**Relative à la demande d'autorisation environnementale déposée
par la SARL PARC Eolien de Keranflech
pour le projet de création et d'exploitation d'un parc éolien
de Keranflech sur la commune de Bourbriac**

2 - CONCLUSIONS ET AVIS

Demande d'autorisation environnementale pour le projet du parc éolien de Keranflech
-conclusion et avis- Tribunal Administratif de Rennes : n° E20000137/35

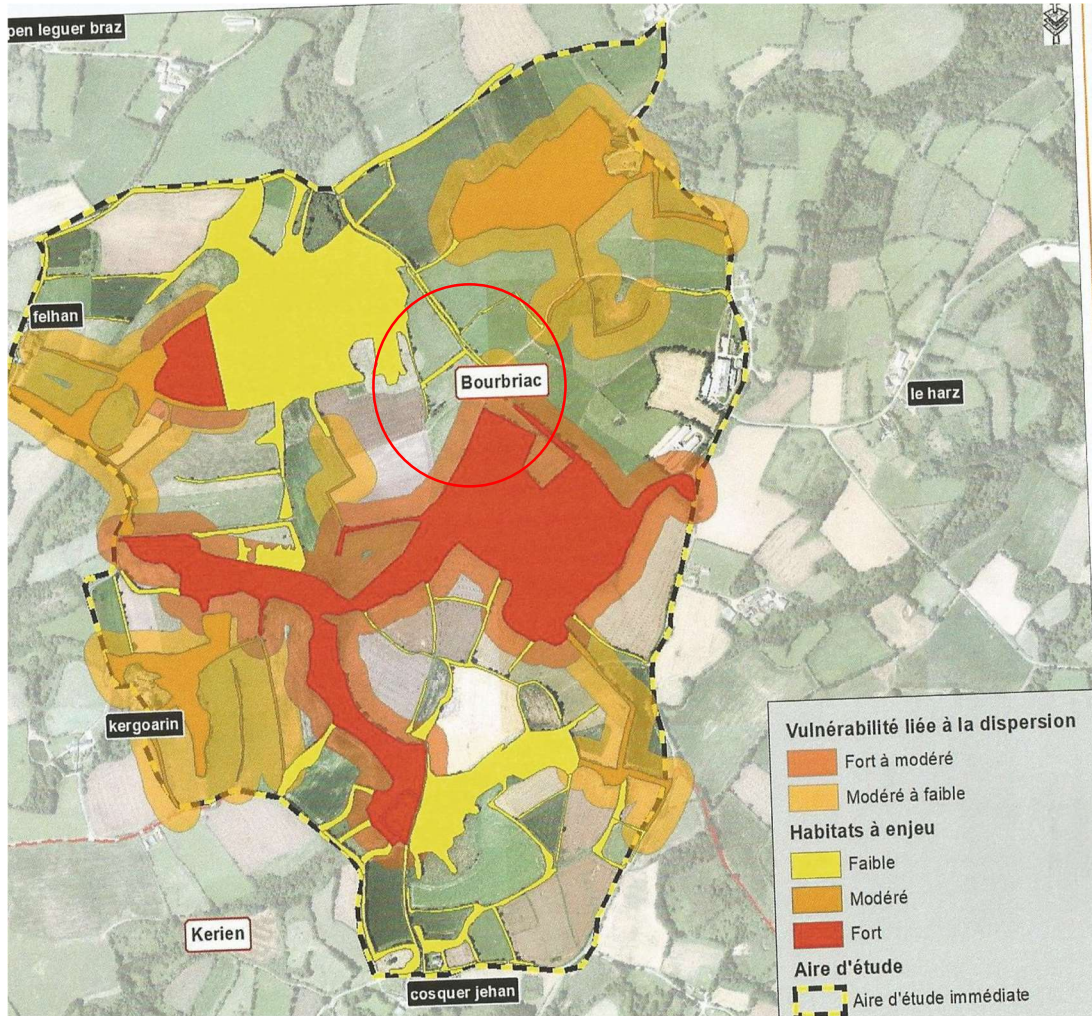
Ancien Plan de Bridage		Nouveau plan de Bridage	
E2	<ul style="list-style-type: none"> - Bridage en mai, juin et septembre - Toute la nuit - Vitesse de vent < 7 m/s - Température > 10°C - En absence de pluie marquée 		E1, E2 et E3
	<ul style="list-style-type: none"> - Bridage en avril juillet, aout et octobre - Les trois premières heures de la nuit

<ul style="list-style-type: none"> - Vitesse de vent < 7 m/s - Température > 10°C - En absence de pluie marquée
E1 et E3	Pas de bridage

Des mesures de suivi permettront d'affiner si besoin ce plan de bridage durant l'exploitation du parc éolien de Keranflech

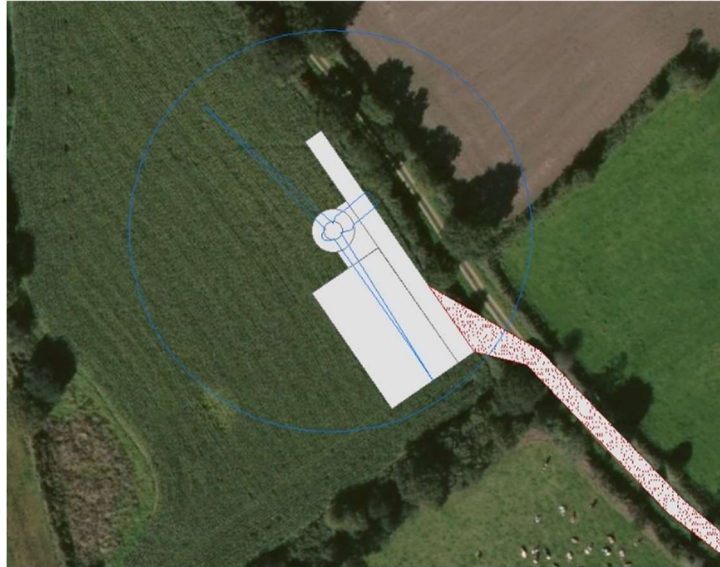
Dans sa réponse, le maître d'ouvrage a indiqué que dans le dossier, le type de modèle était celui qui était le plus impactant au niveau de la garde au sol. Le prototype qui sera choisi doit faire l'objet d'une consultation lors d'un marché public.

Je considère que le maître d'ouvrage dans l'établissement de ces pièces de marché, doit indiquer aux constructeurs les caractéristiques de l'éolienne au niveau de la garde au sol.

Nouvelle implantation limitant l'impact sur le talus

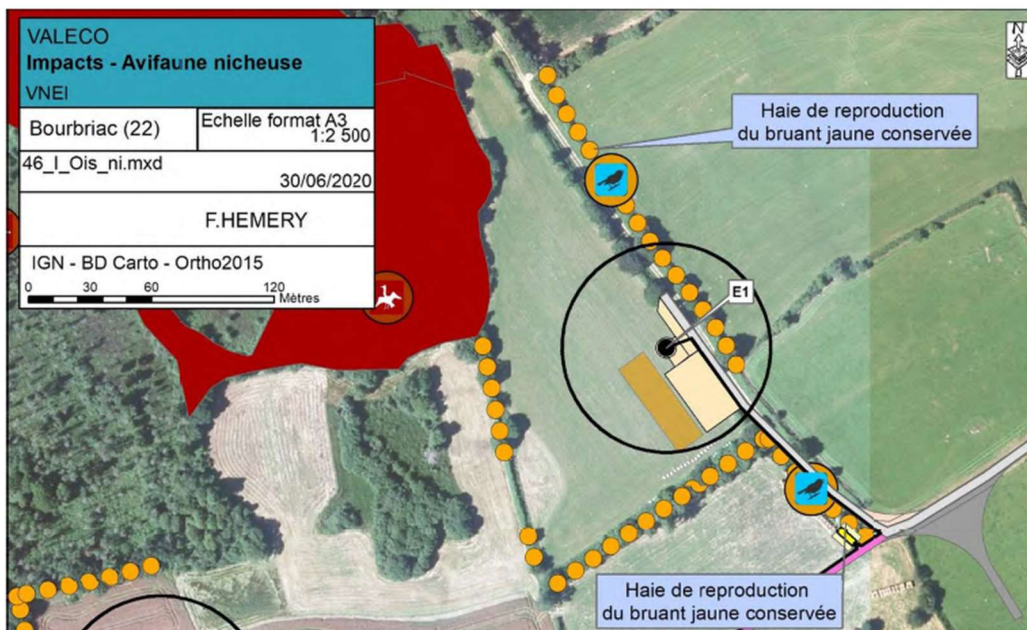
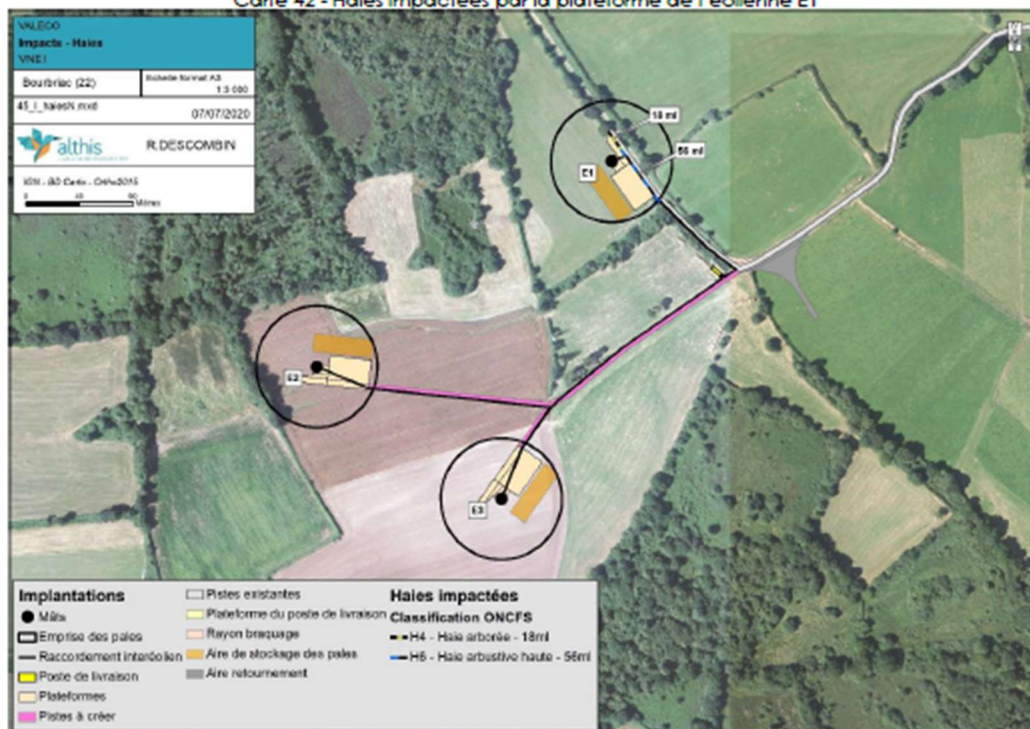
Comme indiqué au sein du procès-verbal de synthèse des observations du Commissaire Enquêteur, une visite du site d'implantation du projet a été effectuée le 27 janvier 2021 en présence de Monsieur le Commissaire Enquêteur, Monsieur Droniou (adjoint au maire) et Messieurs Le Floch et Ritter de VALECO. Lors de cette visite sur le terrain, Monsieur Droniou a fait état de l'importance de limiter au maximum l'impact sur le talus à proximité de l'éolienne E1 qui longe un chemin de randonnée emprunté par les habitants de la commune. Ce souhait a été confirmé par un courrier (observation n°1) de la commune.

A noter qu'il était prévu initialement la suppression de 74 mètres de ce talus.

Implantation initiale impactant 74ml de haie à faible enjeu

Comme discuté avec les élus lors de la dernière réunion en Mairie de Bourbriac le 19/02/21, le pétitionnaire a bien noté le souhait de préservation maximale du talus et a prévu de revoir son implantation en ce sens. Comme présenté sur le plan ci-dessous, l'ensemble des aménagements n'empiètent plus sur le talus. Toutefois, pour des raisons techniques d'acheminement des convois sur la parcelle concernée, une ouverture de 15 mètres sera nécessaire sur le talus.

De plus, cette haie n'a pas été caractérisée à enjeu écologique lors de l'expertise environnementale. Un expert écologue examinera à nouveau cette haie avant le démarrage des travaux pour s'assurer qu'aucun nouvel enjeu ne soit présent notamment que la haie ne sert pas d'habitat de reproduction pour une espèce protégée. Enfin, il convient de rappeler qu'une mesure de replantation de haie est prévue au sein du dossier.

En effet, pour compenser cette perte, 114ml de haies talutées seront plantés à proximité du lieu-dit Saint-Houarneau Coz (voir carte en page 217 de l'étude écologique). La position de la haie est stratégique pour les chiroptères, car elle est située entre un lieu-dit et un fond de vallon boisé. Elle permettra un meilleur transit de ce taxon. Ces linéaires correspondent à des parcelles ayant un accord ferme avec le propriétaire. La largeur d'emprise est de 1m. Les essences choisies sont celles préconisées dans le « Guide des arbres et arbustes du bocage costarmoricain » publié par le conseil départemental des Côtes-d'Armor (CG22 DAERN, 2014). La plantation consiste à planter un arbre et un arbuste en alternance tous les 1,5m. Il s'agit ici de préconisations. De plus, les plantations et leur bonne reprise seront suivies par un bureau d'étude en environnement.
